**Aménagement d'une ligne de BHNS
entre les PK 0,0 à 5,2**

**Annexe D - Audit de sécurité et
suivi motivé**

Audit de Sécurité

Au stade de la conception

Plan HN53-A1-A3-1485-URB-0101

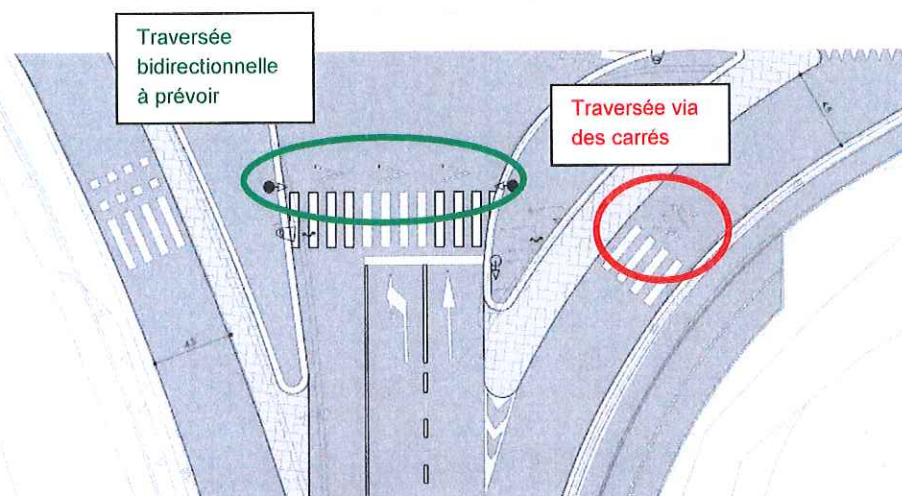
R10. La traversée cyclable dans le by-pass N577 vers N53 n'est pas conforme. Comme signalé précédemment, elle doit l'être via des carrés (code de la route, Art 76.4) comme pour le by-pass N53 vers N577.

Remarques	Suivie : O / N / partiel	Justifications
R9	O	Les technologies les plus récentes seront mises en œuvre pour la détection des cyclistes dans les sites spéciaux franchissables à l'approche des feux. Eventuellement, une phase verte sera donnée, même en l'absence de bus.
R10	O	Les principes de marquage seront finalisés lors des études de projet. Spécifiquement concernant les chevrons dans la traversée (bidirectionnelle) du bypass, ils étaient prévus pour rappeler les sens de circulation des vélos.
R11	N	Vu la piste cyclable bidirectionnelle au Nord de la N577, aucun cycliste n'est amené à traverser la N577 vers le Sud. Une traversée unidirectionnelle peut donc être conservée.
R12	O	Les dalles podotactiles ont été intégrées sur les plans de demande de permis d'urbanisme, tandis que les abaissements de bordures feront l'objet des études de projet. Spécifiquement concernant la traversée de la N53 dans le carrefour avec la N577, l'îlot Nord a été adapté dans les plans de demande de permis d'urbanisme pour permettre les cheminements cyclo-piétons au sein de l'îlot.

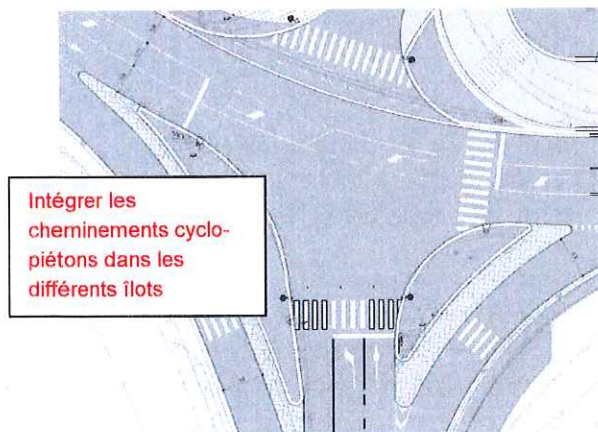
R11. La traversée sur l'axe de la N577 (chevrons) devrait être bidirectionnelle comme sur la N53.

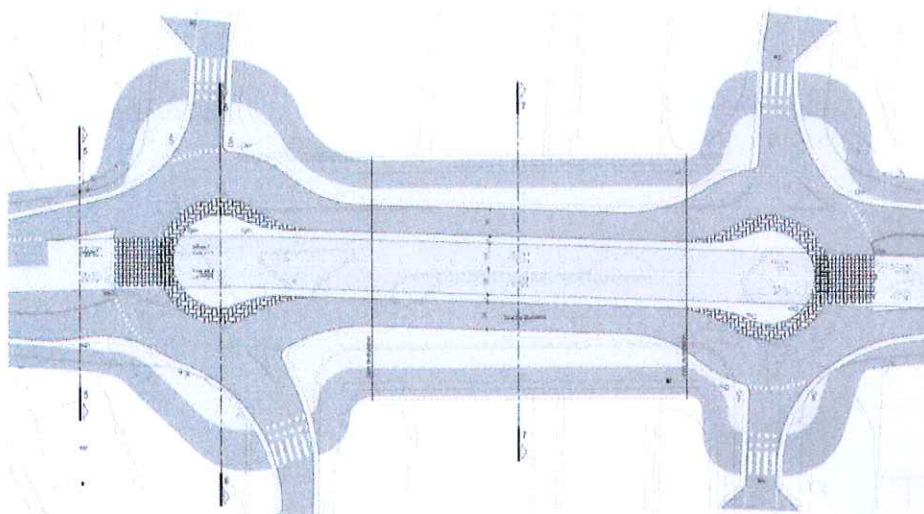
R12. De manière générale et l'absence d'information, dans les îlots du carrefour à feux, il convient de prévoir les cheminements cyclo-piétons au sein des îlots eux-mêmes, les abaissements de bordure à hauteur des traversées ainsi que les dalles podotactiles.

Plan HN53-A1-A3-1485-URB-0102*Pas de remarque spécifique***Plan HN53-A1-A3-1485-URB-0103***Pas de remarque spécifique***Plan HN53-A1-A3-1485-URB-0104***Pas de remarque spécifique***Plan HN53-A1-A3-1485-URB-0105**

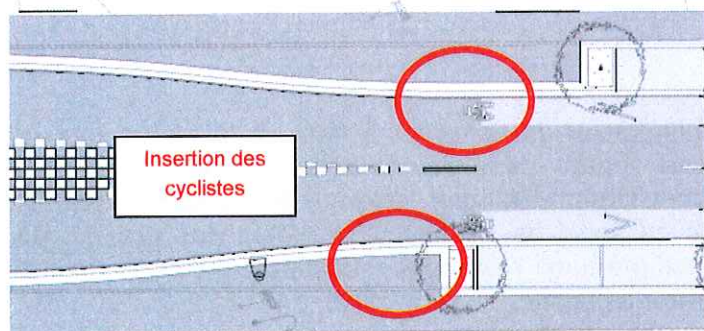
R12. Giration des poids-lourds : si ce n'est fait, il conviendrait de valider que les poids-lourds puissent faire demi-tour dans cet aménagement. Dans le cas contraire, cela peut entraîner un problème avec des poids-lourds qui tenteraient la manœuvre. En outre, c'est contraire au code du gestionnaire Art 10.3 qui précise que tous les conducteurs doivent pouvoir contourner un tel aménagement.

R12bis	O	Une vérification de manœuvres par des poids-lourds dans l'aménagement prévu a été réalisée et est reprise à l'annexe 1. Un demi-tour peut effectivement être réalisé par un poids-lourd.
R13	O	Les abaissements de bordures feront l'objet des études de projet. Toutefois, spécifiquement concernant la fin du cheminement cyclable, les plans de demande de permis d'urbanisme ont été adaptés pour sécuriser le retour des cyclistes en voirie.
R14	O	Le positionnement des arrêts de bus a été revu dans les plans de demande de permis d'urbanisme pour sécuriser la traversée piétonne.
R15	P	Un sas-vélos a été ajouté sur les plans de demande de permis d'urbanisme dans la rue Adolphe Max. Par contre, rue de l'Eglise, vu la proximité des places de parking devant être maintenue à l'approche du carrefour, aucun sas-vélos ne peut être marqué faute d'espace.
R16	P	Le carrefour a été revu dans les plans de demande de permis d'urbanisme pour aligner les bandes de tourne-à-gauche et limiter les risques de collision. Toutefois, afin de conserver des largeurs de cheminements piétons et de quais suffisantes, un décalage de 85 cm subsiste.

Plan HN53-A1-A3-1485-URB-0106

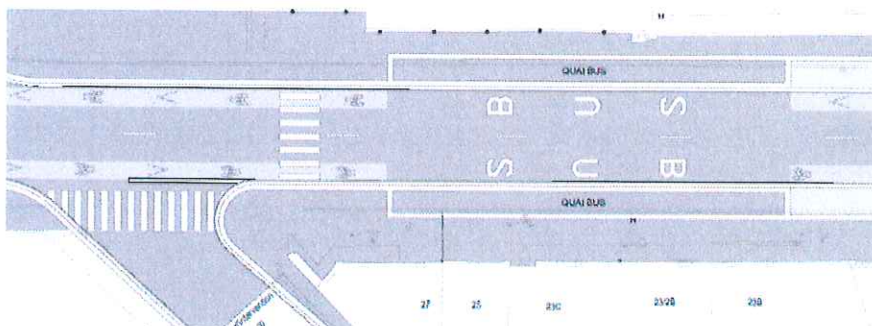
R13. Sans préjuger du choix qui serait fait, nous attirons l'attention sur la fin du cheminement cyclable (insertion des cyclistes en voirie) et sur le début de celui-ci (fin de la bande cyclable suggérée – cheminement cyclable hors voirie). Il conviendrait d'y abaisser les bordures.

Plan HN53-A1-A3-1485-URB-0108

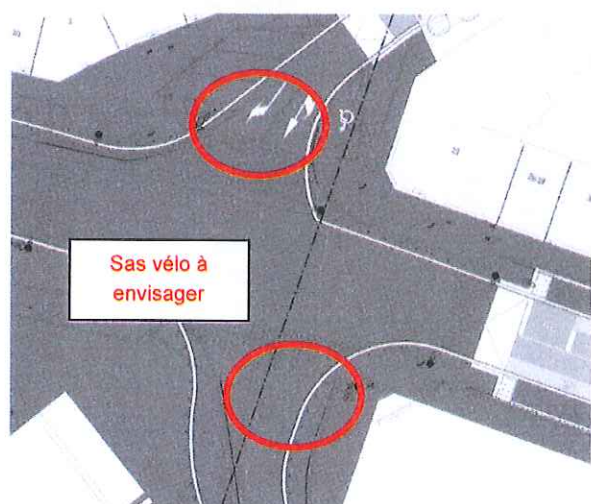
NB : sur ce plan, une série de marquage (traversées piétonnes, lignes d'arrêt, ...) n'apparaissent pas clairement. La couche devrait remontée au premier plan pour faciliter la lecture.

R15. Carrefour à feux : Des sas-vélos pourraient être envisagés sur les deux latérales.

Plan HN53-A1-A3-1485-URB-0109

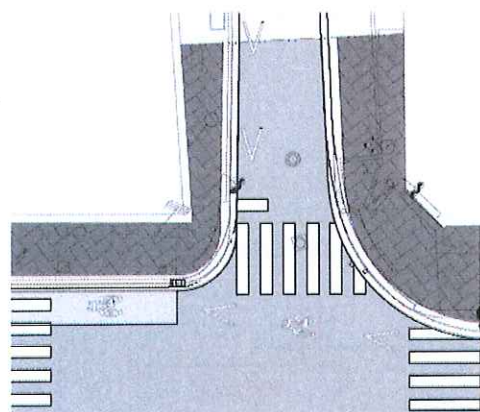
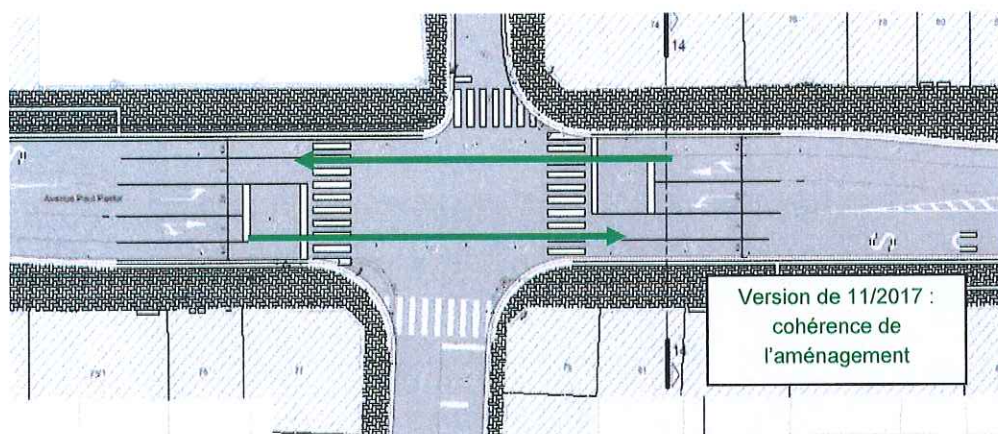
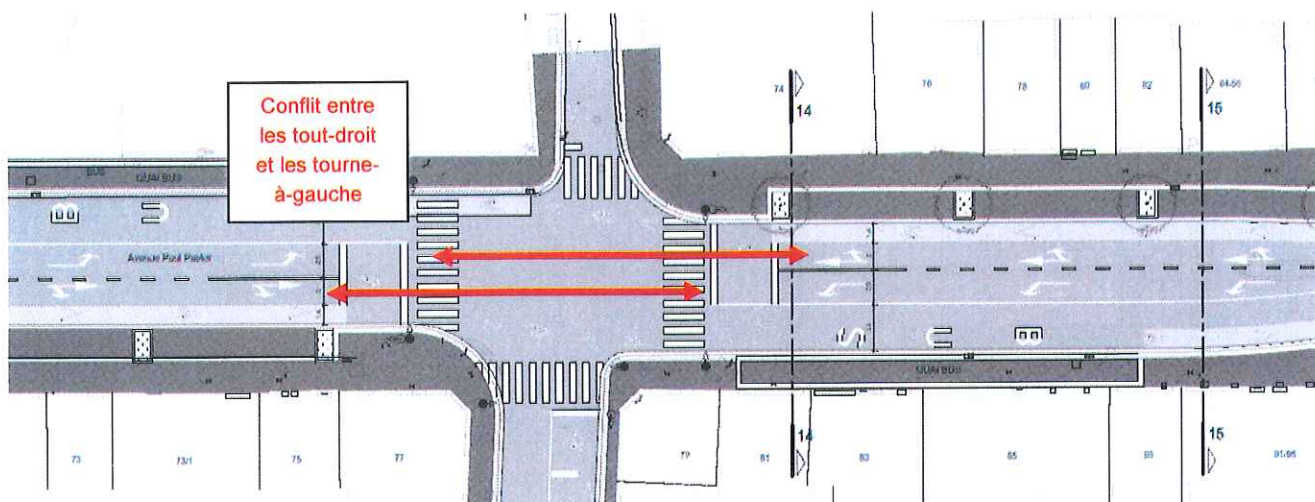
R16. Il y a un souci dans la configuration du carrefour à feux → la bande tout droit est alignée avec celle de tourne-à-gauche venant dans l'autre sens de circulation. Ceci peut engendrer des conflits et des risques de collision. En outre, cela nuit à la capacité des véhicules tournant à gauche. Il est à noter que ce souci de configuration n'était pas présent dans les versions antérieures des plans reçus comme dans l'exemple ci-dessous. Il conviendrait dès lors de réaligner les tourne-à-gauche et d'éviter ce conflit.

R17. En sortie de SUL, attention à la position du poteau de feu (manquant sur le plan). Il convient en effet de garder une certaine largeur au cheminement piéton.

R17	O	Une attention particulière sera apportée, lors des études de projet, à l'implantation des émergences. Spécifiquement, une largeur suffisante sera assurée pour les cheminements piétons.

Plan HN53-A1-A3-1485-URB-0111

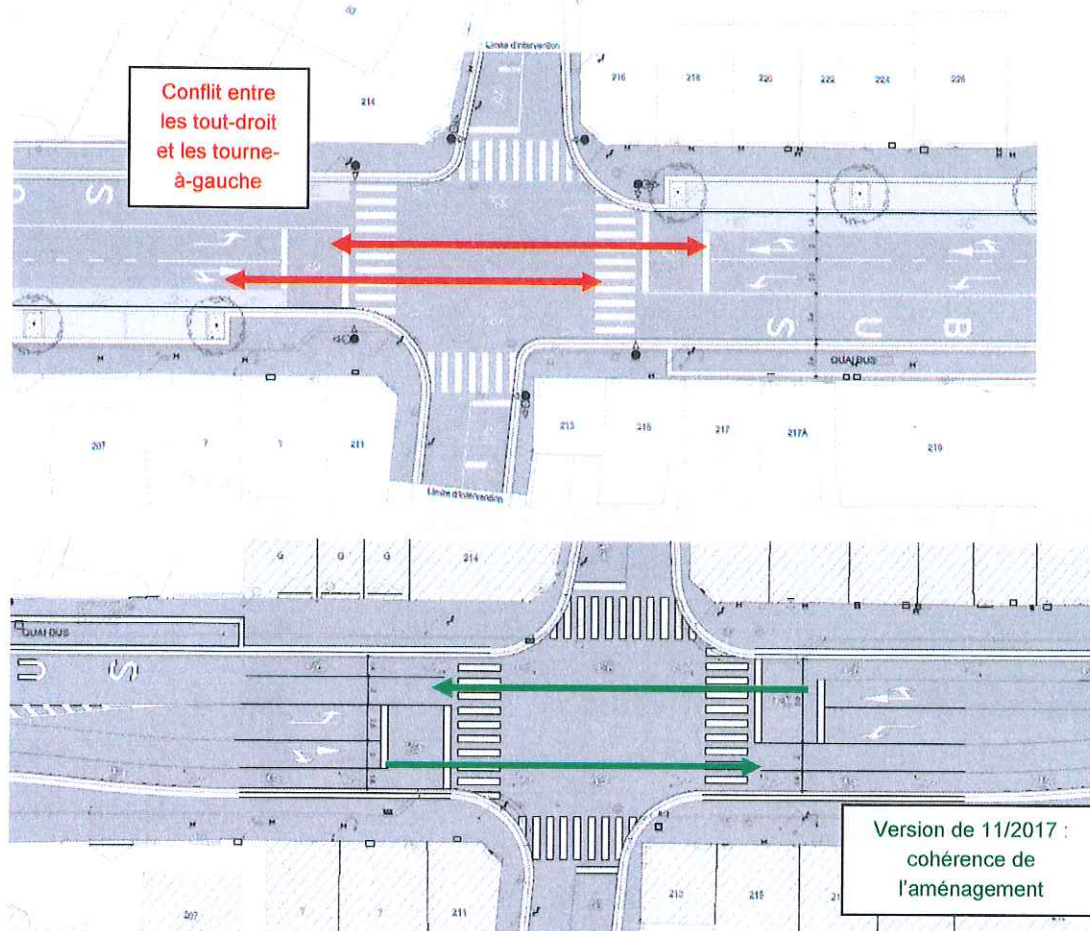
R18. Idem remarque R16 en ce qui concerne la configuration du carrefour à feux.

Remarques	Suivie : O / N / partiel	Justifications
R18	P	Le carrefour a été revu dans les plans de demande de permis d'urbanisme pour aligner les bandes de tourne-à-gauche et limiter les risques de collision. Toutefois, afin de conserver des largeurs de cheminements piétons et de quais suffisantes, un décalage de 85 cm subsiste.
R19	O	Une vérification de manœuvre par les bus dans l'aménagement prévu a été réalisée et est reprise à l'annexe 2. La barre d'arrêt de la bande de tourne-à-gauche a été reculée dans les plans de demande de permis d'urbanisme.
R20	N	Le projet n'a pas été adapté pour intégrer une bande de tourne-à-gauche pour les raisons suivantes.
R21	N	Tout d'abord, même en supprimant l'alignement d'arbres, il n'y a pas suffisamment d'espace pour l'insertion de deux voies bus, d'une voie VP, d'une voie de tourne-à-gauche et d'une séparation physique avec les bandes bus. Cette séparation est indispensable pour sécuriser le mouvement de tourne-à-gauche par rapport aux bus arrivant dans l'angle mort des VP. A contrario, la situation actuelle permet un croisement des voies bus plus orthogonal. Le risque de remontée de files à la suite de véhicules en attente est réduit. En effet, les VP qui effectuent le tourne-à-gauche ne sont en conflit qu'avec les bus et les cyclistes circulant sur les voies bus. A l'entrée de la rue du Beau Site, les deux voies permettent de rendre ce mouvement indépendant des VP entrant en tourne-à-droite dans la rue du Beau Site. Enfin, étant donné qu'aucun site propre n'a pu être aménagé dans la traversée de Mont-sur-Marchienne, une diminution du trafic empruntant la N53 en sortie de Charleroi est attendue, ce qui est compatible avec une éventuelle restriction de capacité au carrefour N53 / Beau Site.

Plan HN53-A1-A3-1485-URB-0112

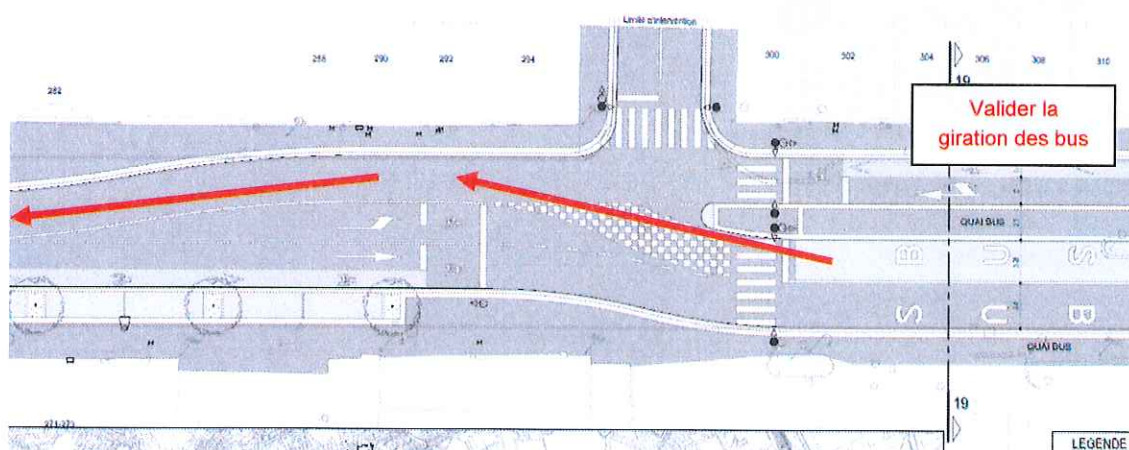
R19. En l'absence de données, il conviendrait de valider sur plan que les bus articulés puissent effectuer la manœuvre courbe – contre courbe sans empiéter sur la bande des tourne-à-gauche. Ceci est à mettre en balance avec le type de charroi qui sera utilisé sur le BHNS.

Plan HN53-A1-A3-1485-URB-0113

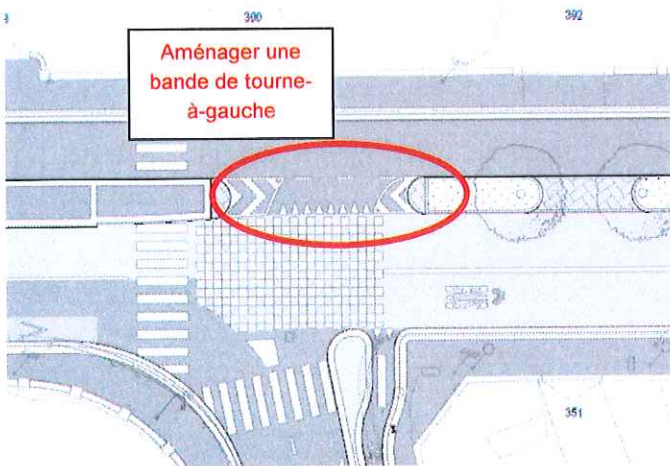
R20. Il conviendrait d'allonger la bande permettant les tourne-à-gauche N53 vers rue du Beau site et de dimensionner sa longueur en regard du trafic. Idéalement, il convient de pouvoir stocker des véhicules plus longs comme une voiture avec remorque ou éventuellement plusieurs voitures.

R21. L'aménagement devrait être un aménagement classique d'une bande de tourne-à-gauche (éventuellement flèches de tourne-à-gauche au sol – pas de triangles sur pointe). S'agissant d'une manœuvre, les véhicules y perdent de facto la priorité. En outre, la création d'une ligne de cédez-le-passage nécessitera la pose d'un signal B1 qui risque d'être vite arraché lors de manœuvres.

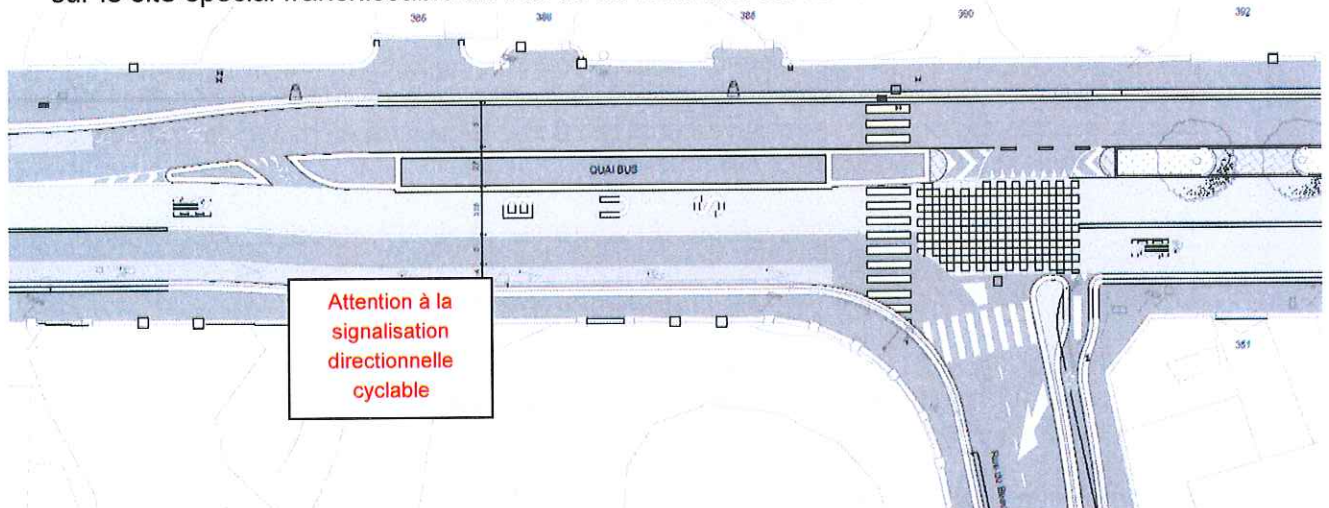
R22. Sans préjuger du choix qui sera fait, il conviendra de soigner la signalisation directionnelle cyclable pour éviter des mouvements non souhaités de la part de cette catégorie d'usager. En particulier, en sens(-), il conviendra d'éviter que ceux-ci ne continuent en tout droit sur le site spécial franchissable au lieu de se réinsérer sur la voirie.

R22	O	Une attention particulière sera apportée, lors des études de projet, à la signalisation verticale. Spécifiquement, l'itinéraire devant être emprunté par les cyclistes sera clairement établi.
R23	O	Une attention particulière sera apportée, lors des études de projet, à l'implantation des luminaires et à leur compatibilité avec la végétation. Spécifiquement dans le cas de l'alignement d'arbres en central, des luminaires ont été prévus de part et d'autre de la voirie.

Plan HN53-A1-A3-1485-URB-0114

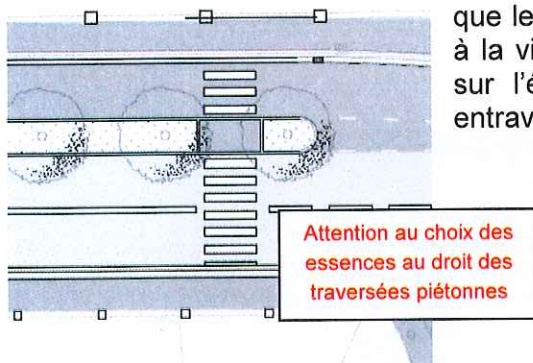
R23. Au droit de la traversée piétonne, il convient de veiller à ce que les essences d'arbres choisies ne constituent pas un masque à la visibilité des piétons. En outre, et en l'absence d'information sur l'éclairage, le couvert végétal ne doit pas constituer une entrave au bon éclairage de la traversée.

Plan HN53-A1-A3-1485-URB-0115

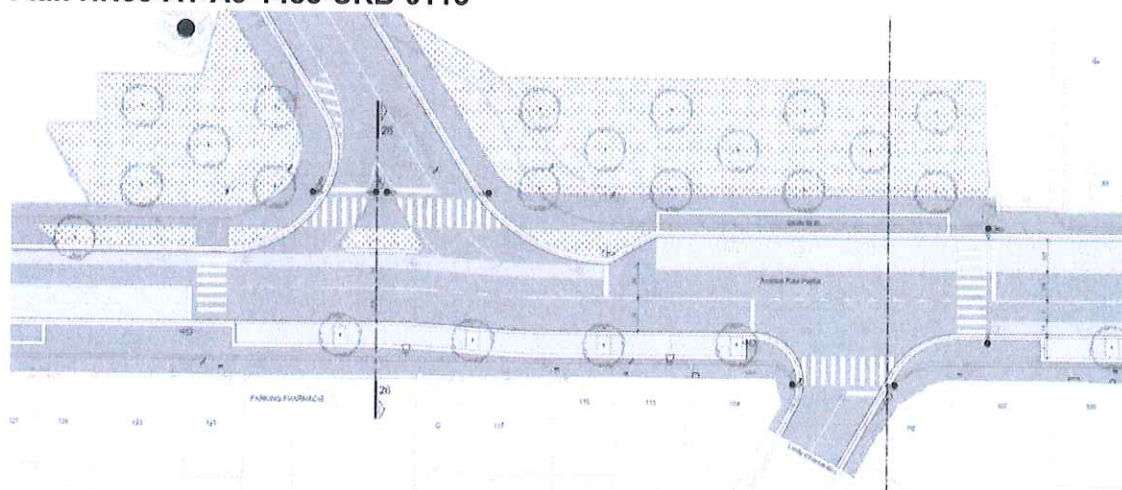
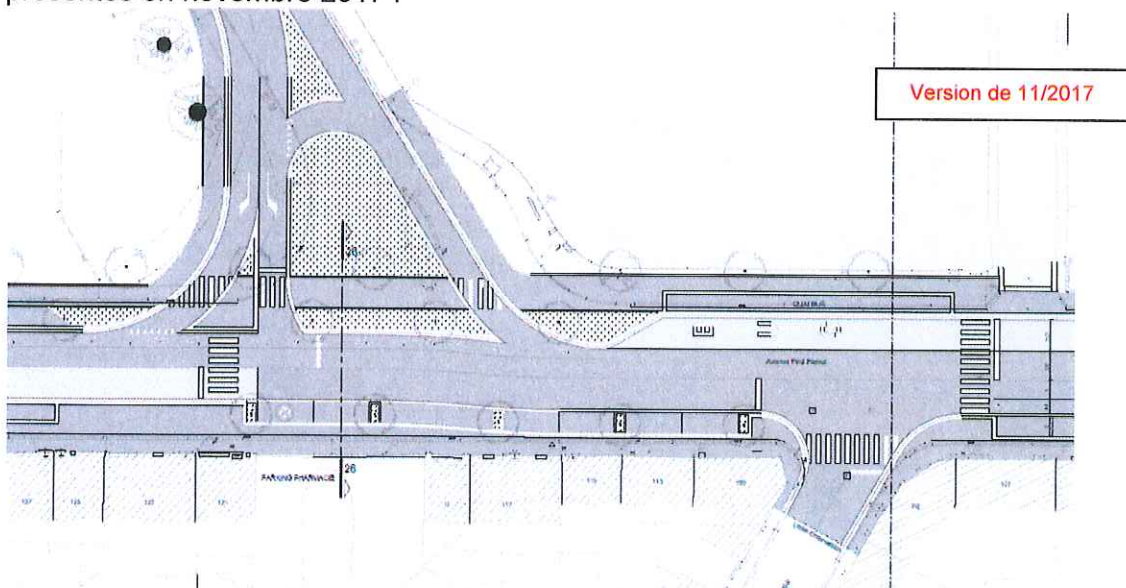
R24. Nous attirons l'attention sur un risque de perte de capacité en carrefour suite à l'arrêt de bus aménagé en carrefour. La sortie du bus de l'arrêt se trouvera en conflit avec le remplissage des sas par les tourne-à-gauche des deux latérales. Il s'agit d'un possible problème de mobilité. En outre, en sortie de la rue Sabatier, il y a un risque que des véhicules ne s'engagent dans le carrefour alors que le sas est rempli et ne bloquent éventuellement les tout- droit sur la N53.

R25. Au vu de la configuration du carrefour avec l'Avenue E. Rousseaux, quid de l'accessibilité pour les usagers venant de cette rue aux emplacements de stationnement face à la pharmacie ? En sortie de cette voirie communale, la bande de droite est en effet destinée aux tourne-à-droite et non pour les mouvements de tourne-à-gauche → risque de collision par effet de surprise suite à des mouvements non attendus.

R26. Au vu de la configuration du carrefour avec l'Avenue E. Rousseaux, quid des mouvements en tourne-à-gauche vers cette même avenue pour les véhicules quittant la pharmacie ? La configuration ne facilite pas ce mouvement.

R27. Au vu de la configuration des lieux, le risque est grand que les places de stationnement placées face au numéro 117/115/pharmacie soient occupées par des véhicules se garant dans le sens contraire à la circulation (et donc en non-conformité avec le code de la route).

Remarques	Suivie : O / N / partiel	Justifications
R24	P	Le problème de mobilité lié à la position de l'arrêt de bus par rapport au feu est connu et accepté par la SRWT. Concernant le risque de blocage du carrefour par les véhicules sortant de la rue Sabatier, les plans de demande de permis ont été adaptés pour imposer une sortie en tourne-à-droite. Ce faisant, seul le carrefour avec l'avenue Emile Rousseaux est régulé.
R25	O	Les quatre places de stationnement problématiques ont été supprimées dans les plans de la demande de permis d'urbanisme. En compensation, quatre nouvelles places de stationnement ont été prévues à hauteur de la station Total, dans le sens de la circulation en sortie de ville.
R26	/	Le mouvement de tourne-à-gauche depuis la pharmacie vers l'avenue Emile Rousseaux est interdit par le marquage.
R27	O	Les quatre places de stationnement problématiques ont été supprimées dans les plans de la demande de permis d'urbanisme. En compensation, quatre nouvelles places de stationnement ont été prévues à hauteur de la station Total, dans le sens de la circulation en sortie de ville. Concernant l'aménagement de l'entrée de l'avenue Emile Rousseaux, il n'est pas possible de revenir à la configuration antérieure dont question dans l'audit de sécurité pour garantir une largeur de passage suffisante aux convois exceptionnels circulant de et vers l'avenue Emile Rousseaux et le pont sur les voies de chemin de fer.

Plan HN53-A1-A3-1485-URB-0117

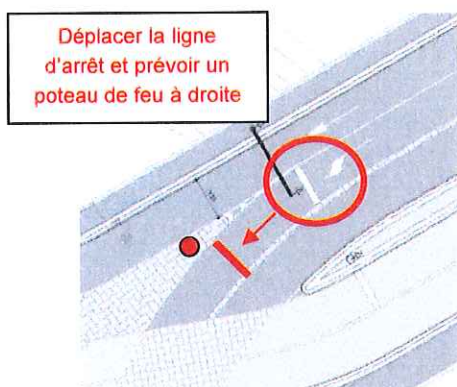
R28. Au sein de ce carrefour et sans préjuger des choix qui seront faits, il conviendra de soigner la lisibilité de la signalisation directionnelle associée aux cheminements cyclables.

R29. La ligne d'arrêt ne concernant que la bande de tourne-à-gauche, le poteau de feu et la ligne d'arrêt sont à déplacer à hauteur de l'îlot en saillie. Il convient en effet d'avoir légalement un poteau à droite du véhicule.

R28	O	Une attention particulière sera apportée, lors des études de projet, à la signalisation verticale. Spécifiquement, l'itinéraire devant être emprunté par les cyclistes sera clairement établi.
R29	N	L'ilot sur lequel il est demandé d'implanter le poteau de feu ne peut être un ilot non franchissable. En effet, les convois exceptionnellement lourds doivent franchir le pont sur les voies de chemin de fer en suivant un axe les amenant à circuler sur cet ilot. Un échange avec la Direction de la Sécurité des Infrastructures routières du SPW a permis d'arriver à la conclusion que le poteau de feu pouvait être maintenu à son emplacement actuel, la gestion du mouvement de tourne-à-gauche se faisant par un feu fléché, le tout-droit étant maintenu à l'orange clignotant.
R30	O	Les fiches carrefours ont été remises à jour afin de correspondre aux plans de demande de permis d'urbanisme.
R31	O	Le marquage a été adapté dans les plans de demande de permis d'urbanisme pour que la manœuvre soit faite par les véhicules effectuant le tourne-à-droite.
